Mission régionale d'autorité environnementale

**Avis délibéré de la mission régionale d'autorité
environnementale sur la révision du plan local
d'urbanisme de la commune d'Arâches-la-Frasse (74)**

Avis n° 2023-ARA-AUPP-1313

Avis délibéré le 16 octobre 2023

Figure 1 : consommation d'espaces NAF 2009-2021 (source : Observatoire de l'artificialisation)

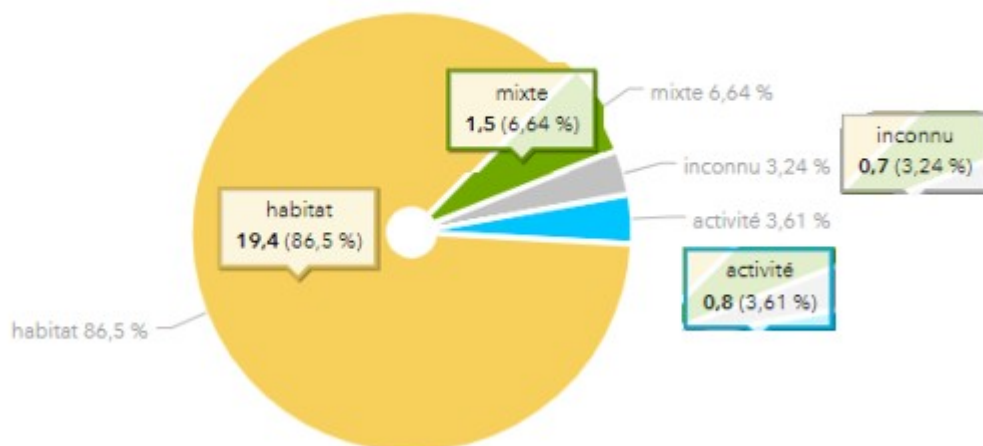
Toutefois, le dossier paraît confus dans la mesure où le RP énonce que la consommation d'ENAF a été, soit de 18,1 ha sur la période 2012-2021 (§ 2.4 p.68), soit de 9,01 ha (§ 1.3.1 p.51, le chiffre de 18,1 ha correspondant alors à la consommation foncière « *globale* » pour l'habitat, sans préciser du reste la consommation des ENAF pour les activités économiques et les équipements publics, cf. emplacements réservés)³⁰. Le dossier doit être clarifié sur ce point.

Figure 3 : projet structurant pour les mobilités douces et zones humides (sources : dossier et site sur les ZH)

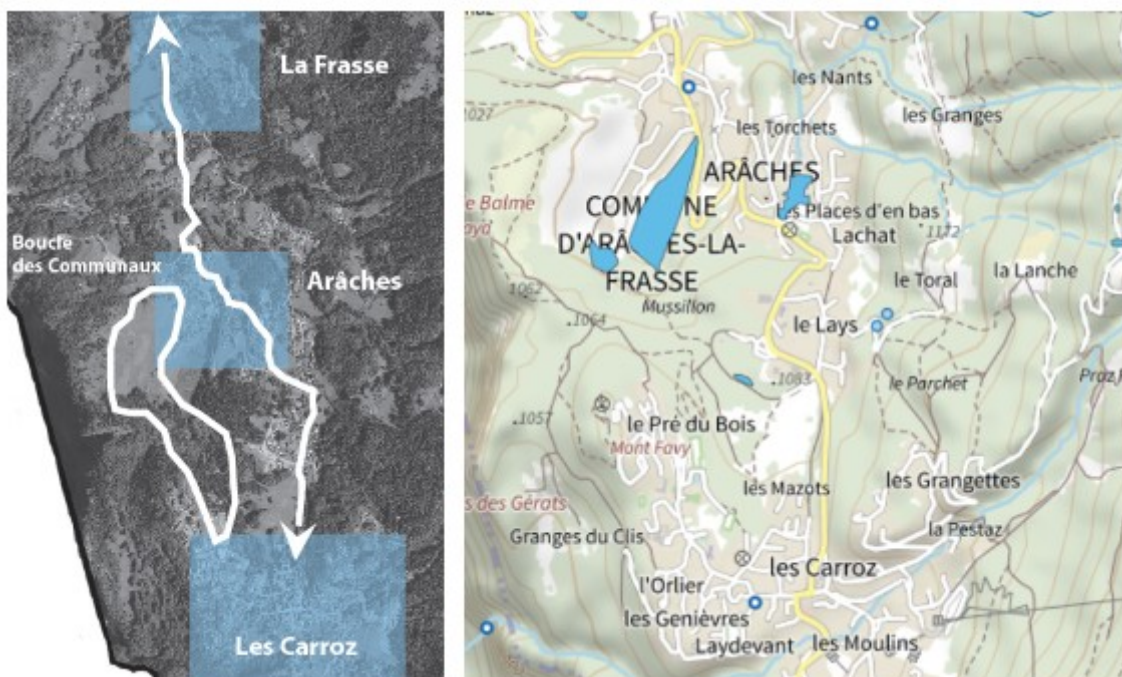
Parmi les nombreux projets du PADD qui ne sont pas examinés dans le RP, l'Autorité environnementale relève, , sans que leur incidence environnementale ne soit évaluée, que les tracés de la « *colonne vertébrale* » et de la « *boucle des communaux* » prévus pour les mobilités douces (§ 2.4 p.19-20) sont susceptibles d'intersecter la zone humide « *Pierre à Laya Est* » référencée à l'inventaire départemental des zones humides (n° [74ASTERS2639](#), figure 3) ainsi que des habitats d'espèces protégées. Le RP doit être complété sur ce point.

Figure 23: Les Carroz, Ledairy-Sud, zone Nd (Isdi), 9 590 m², parcelle B3347 pp

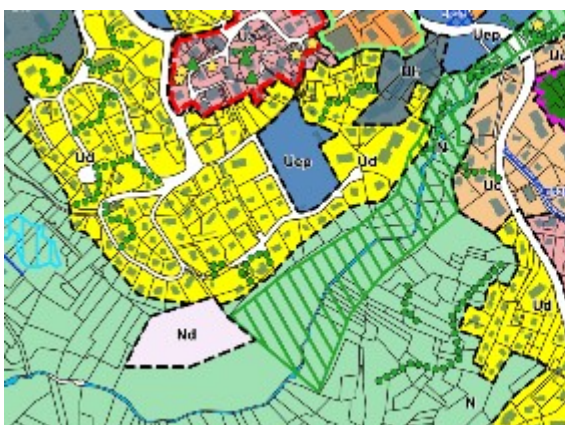
Plusieurs espaces naturels, agricoles et forestiers sont classés en zone urbaine (figures 1, 6 à 22) et en zones dédiées à une installation de stockage de déchets inertes (Les Carroz, Ledairry-Sud, environ 0,95 ha, zone Nd, figure 23) et une extension de carrière (environ 1 ha, zone Nca, figure 24). Le RP ne comprend aucune analyse sur ces zonages, notamment sur le plan écologique.

Figure 24: Extension de la carrière, Nca, 10 730 m², parcelle A 728 pp

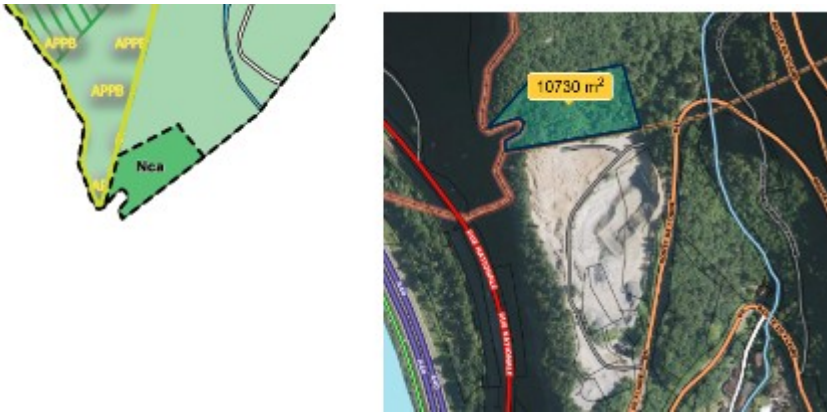
17 Zone Nca, dont la superficie n'est pas précisée (RP § 4.3 p.146, 166), évaluée par l'Autorité environnementale à plus d'un ha (figure 24) il est simplement indiqué que cette extension est située dans un corridor écologique (RP p.237) et que « *la mise en œuvre de ce projet sera conditionnée aux résultats des études environnementales* » (PADD § 1.3.5 p.8).
